SERVISNÍ
BULLETIN

1. Datum vydání : **30. září 2016**
2. Bulletin číslo : **02/09/2016**
3. Název : **Výměna řezací jednotky - cutteru m2 AAD**
4. Opatření : **Závazné**
5. Identifikace : **Identifikace dotčených řezacích jednotek**

Obr.1

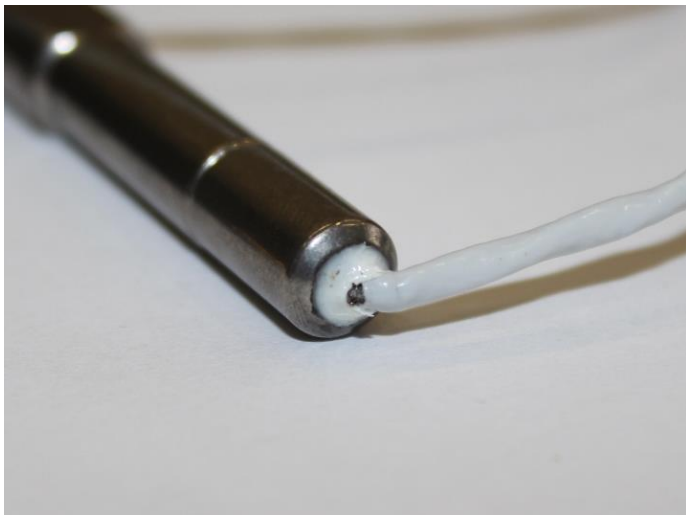
Na některých řezacích jednotkách MarS m2 AAD se objevilo naprasknutí izolace, jak je znázorněno na obr.1. Kontrola u výrobce ukázala, že příčinou je technologie uzavírání a utěsnění výstupní části řezací jednotky na straně kabelu. Naprasknutí má vliv pouze na izolaci a funkce přístroje není nijak ovlivněna. Přesto bylo z preventivních důvodů rozhodnuto o výměně dotčených řezacích jednotek dle tohoto bulletinu.

a. Je-li identifikován problém řezací jednotky zobrazením chyby č.2 na displeji ovládací jednotky, musí být řezací jednotka vyměněna ihned.

b. Není-li na ovládací jednotce detekována chyba, řezací jednotka může zůstat na svém místě. V průběhu nejbližšího pravidelného přebalovacího cyklu musí být řezací jednotka zkontrolována a vyměněna, pokud je dotčena tímto bulletinem.
